図面・計画書添付書

椙山女学園　星が丘キャンパス大学会館食堂リニューアル工事

天井・壁 吸音ルーバー製作図

ルーバ－ 天伏図 1/80

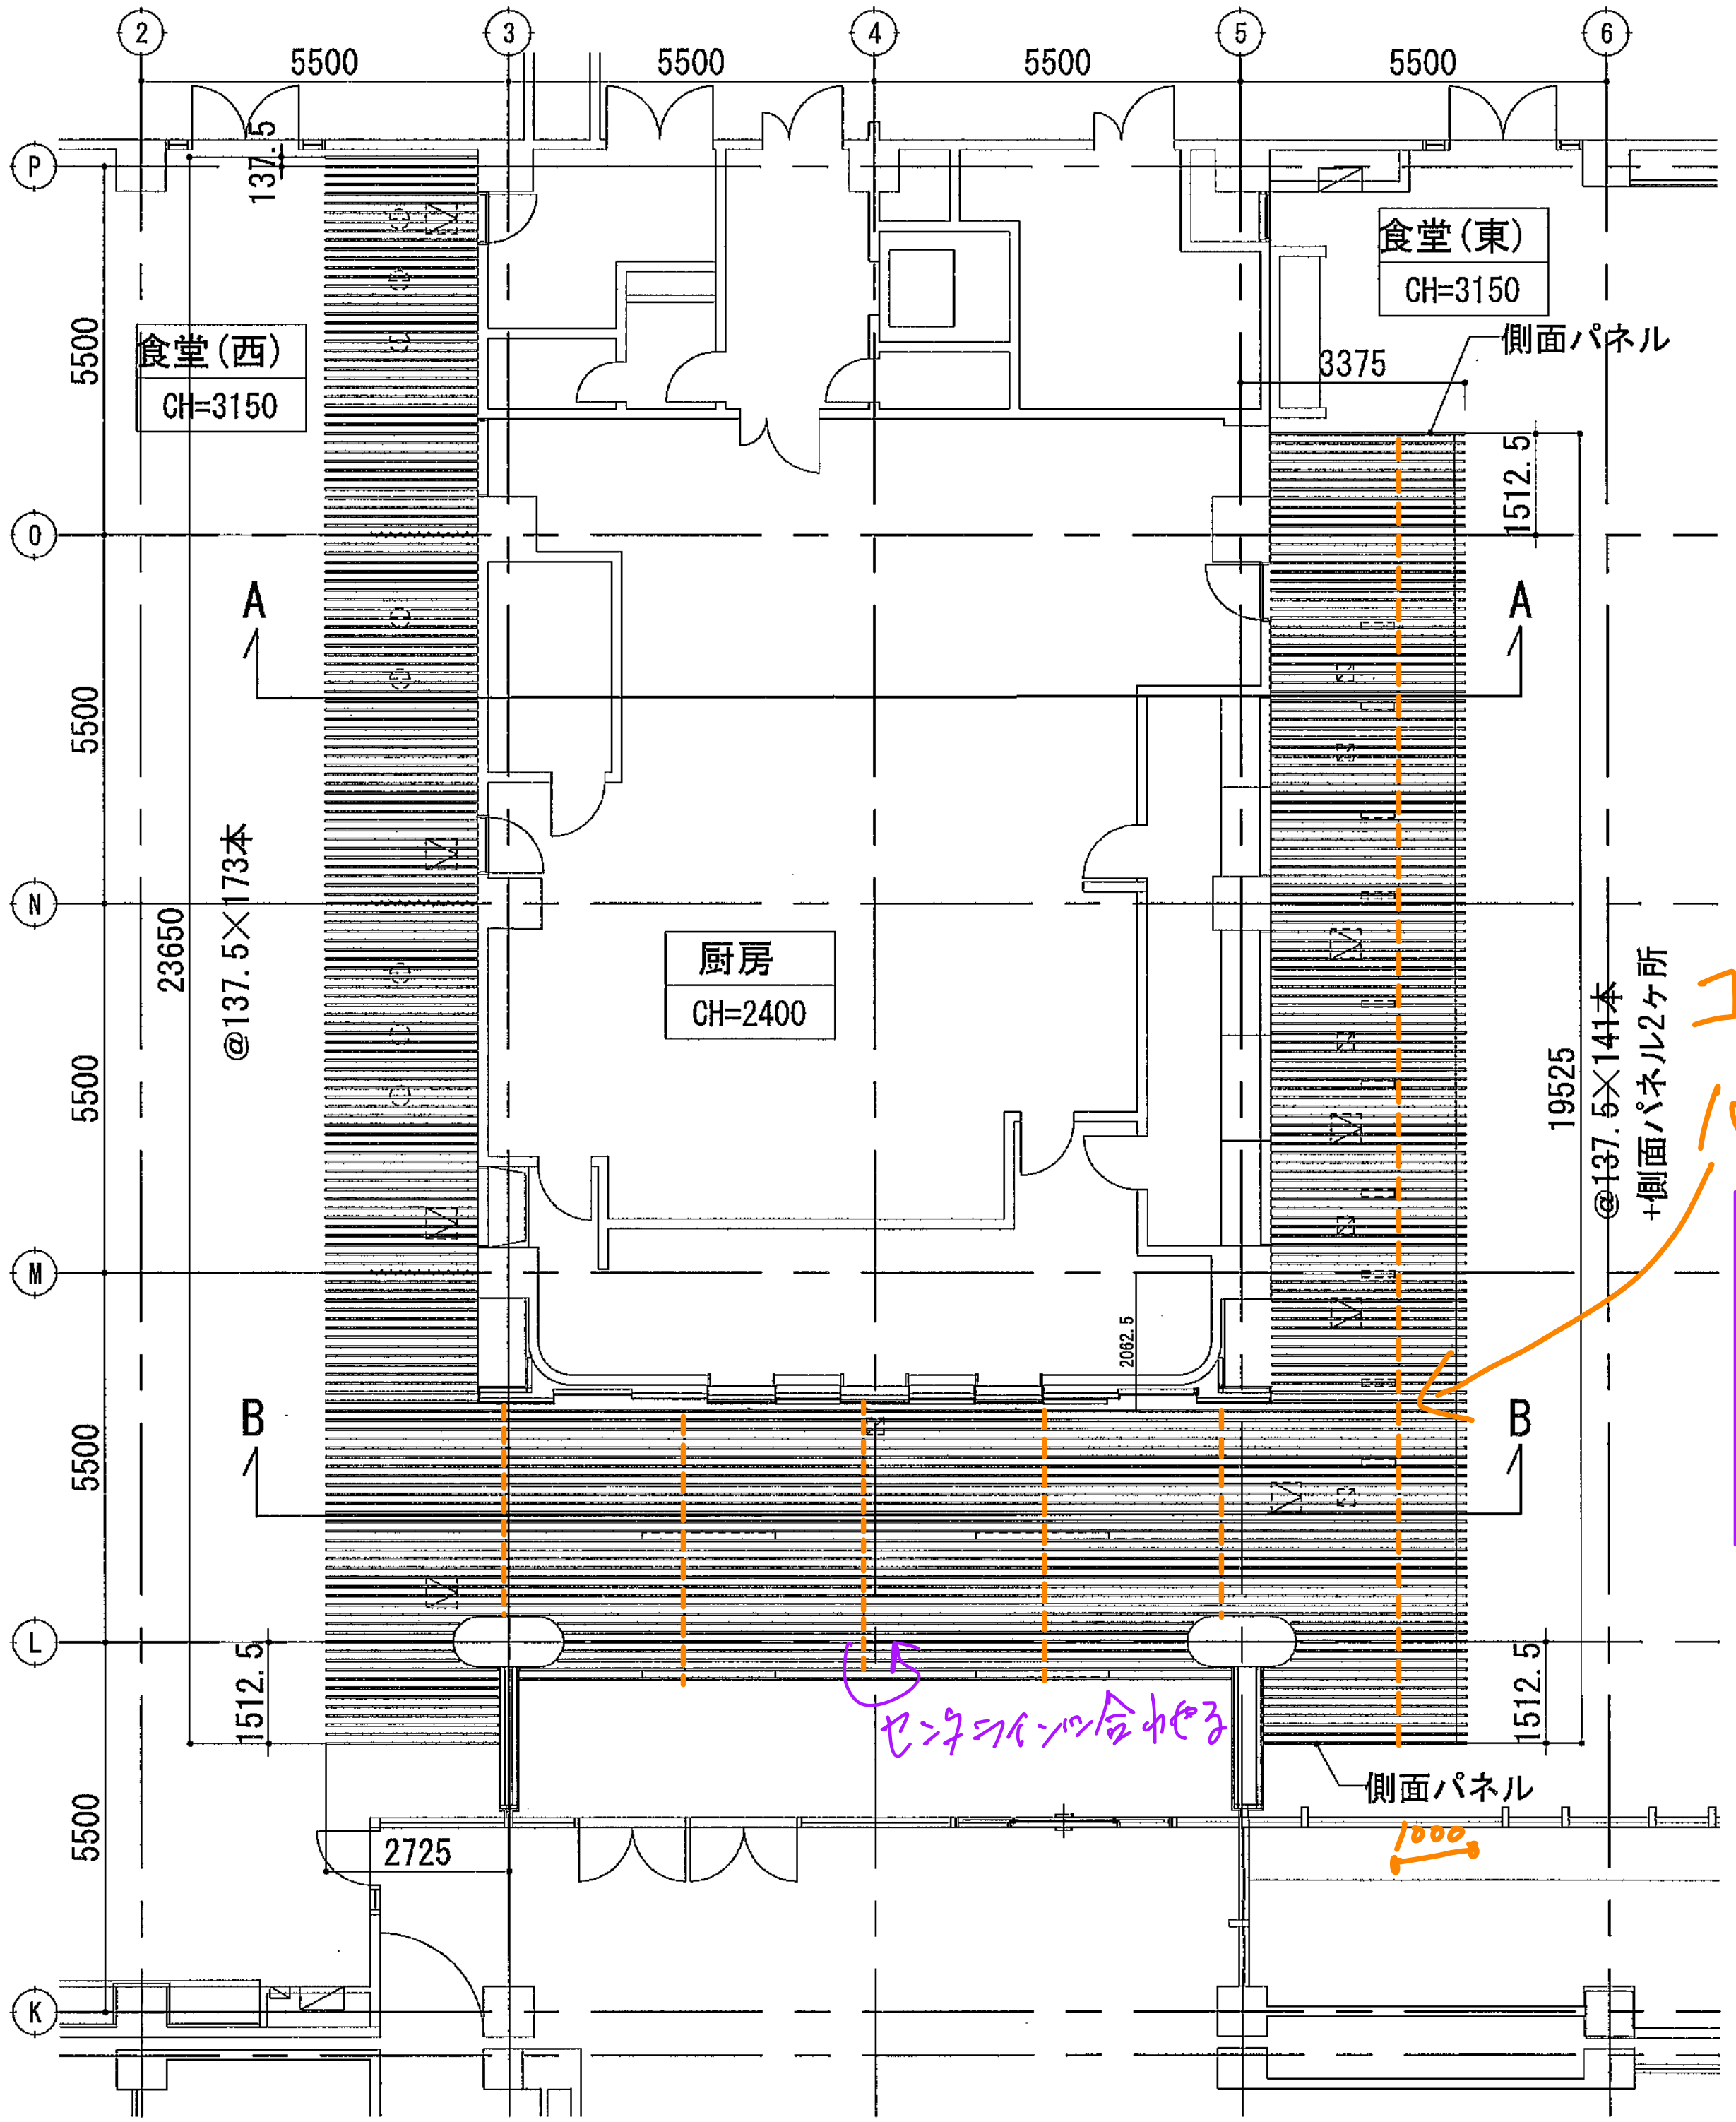
吸音ルーバーの仕様を記載して下さい

センターラインに合わせる

コーナーを1000にして残りを均等に割りた
ルーバー目地こんな感じです。
どこかライン合わせたいところありますか？

→ 天井ルーバー図に
記載しました、合わせ希望

- 同じ長さの物が多いほうが良い(施工管理上)
- コーナーは小さいほうが良い(運送)
- 上記は希望ですが
本数が変わらなければ
OKです。

Max 2700mmです。

B-B 断面図 1/40

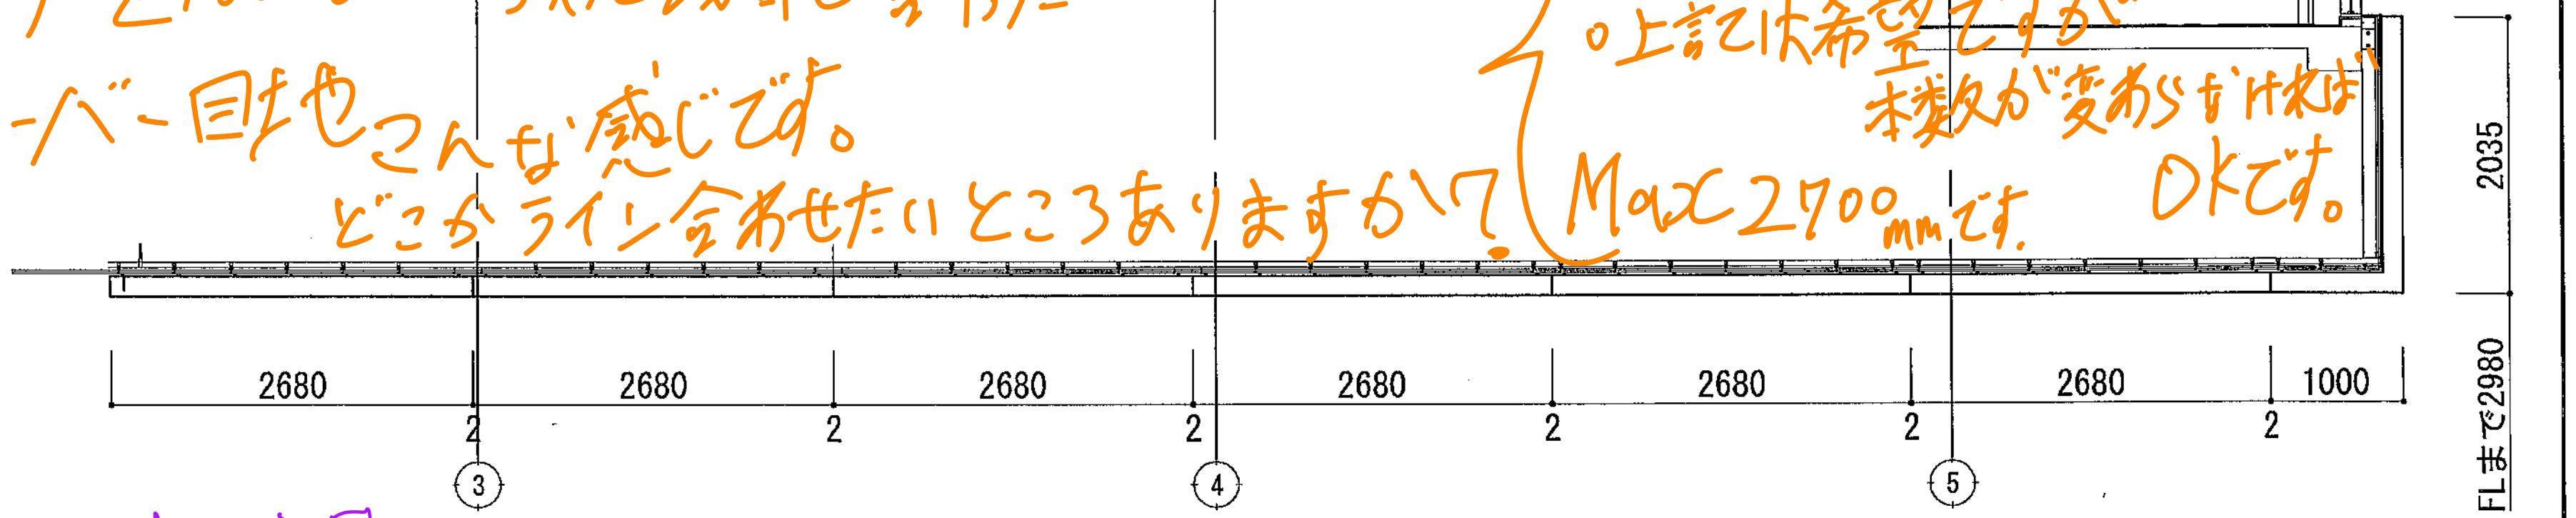
to 現場
既存楕円柱型クリアランス要確認

ルーバ－ 詳細図 1/5

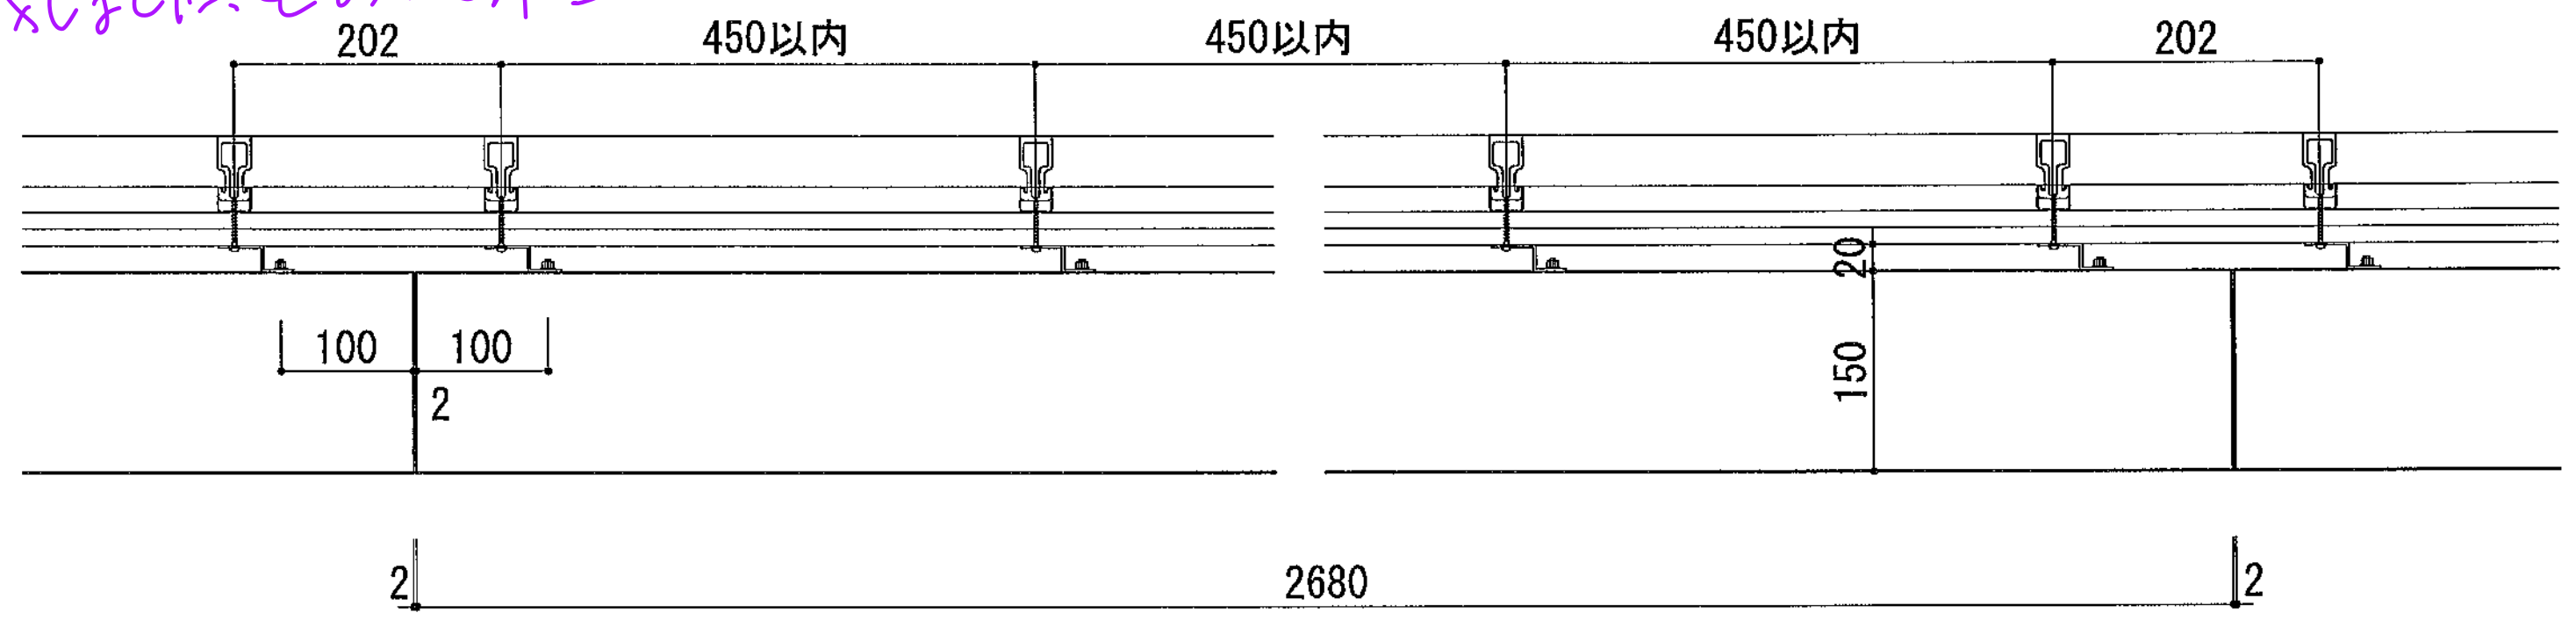
to 現場
既存壁タイルにモルタルアートt2.5
クリアランス要確認

to NS
既存図面通りとは限らない
既存壁取り合いクリアランス20とかではダメですか？

to NS
空調吹き出し20ミリ程度なら微調整可能
サブコン確認済み
現場運用図通り、等間隔で割付けて有ります

部分平面図 1/30

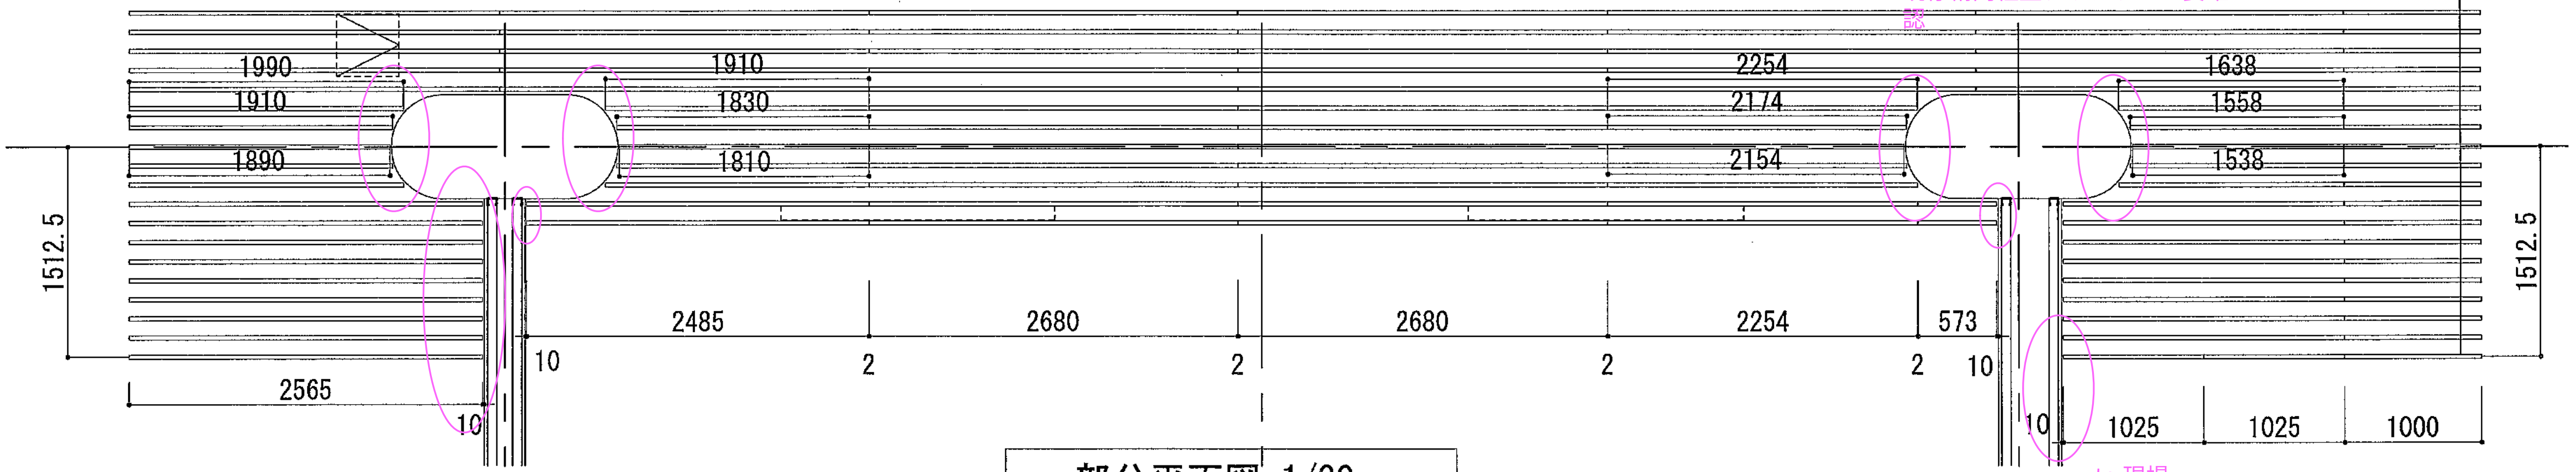
to MIDIC
コーナー納まり

食堂（東）展開図 1/40

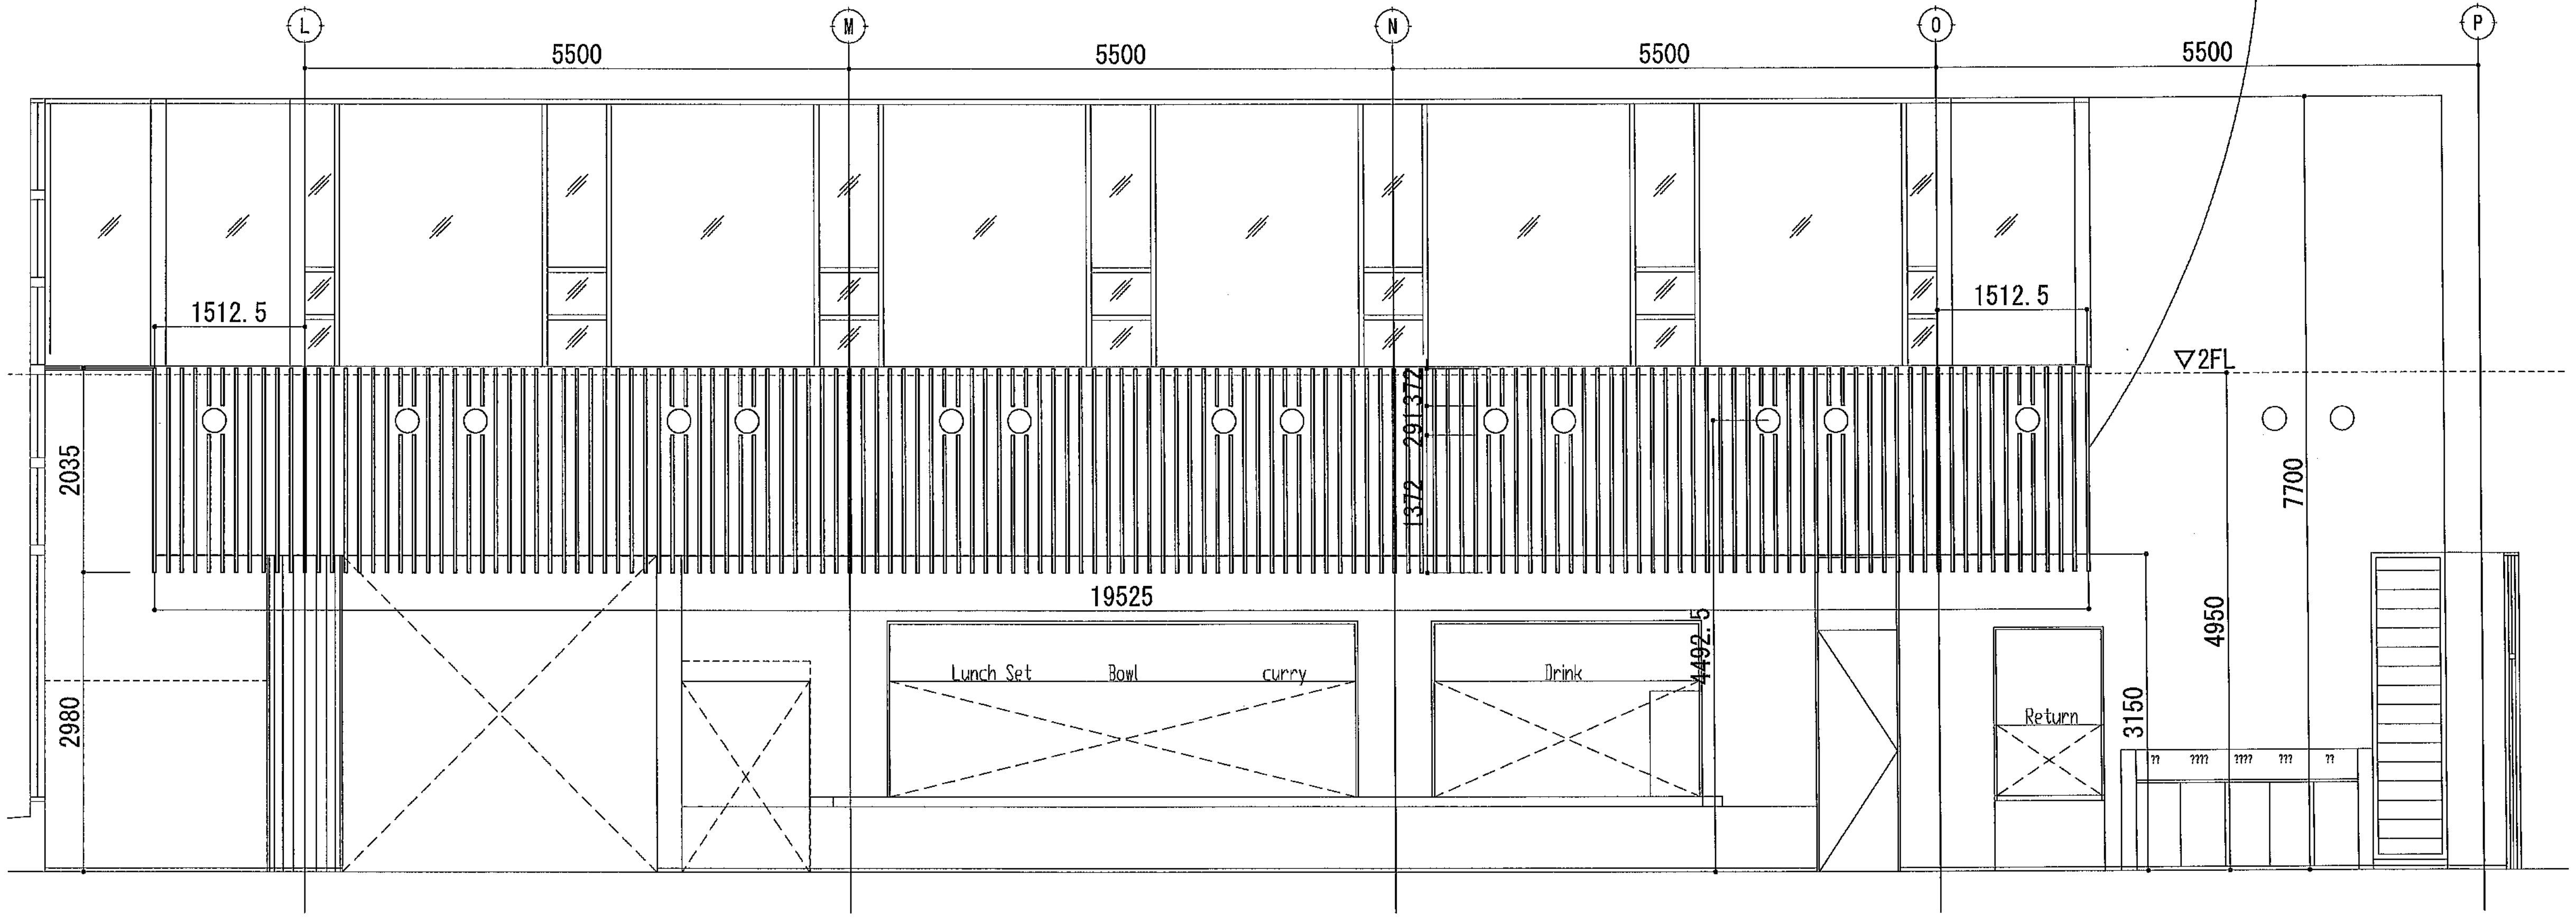
to 現場
枠カスってる
実測
ピッチ微調整 ✓

to MIDIC
枠かわしてる
幕板凹部内装PB壁おこし
裏はLGS又は鉄板必要か？

to MIDIC
枠かわしてるが
幕板凸10ミリ（たぶん）
どう納める？

再塗装して家具であけれるように ✓
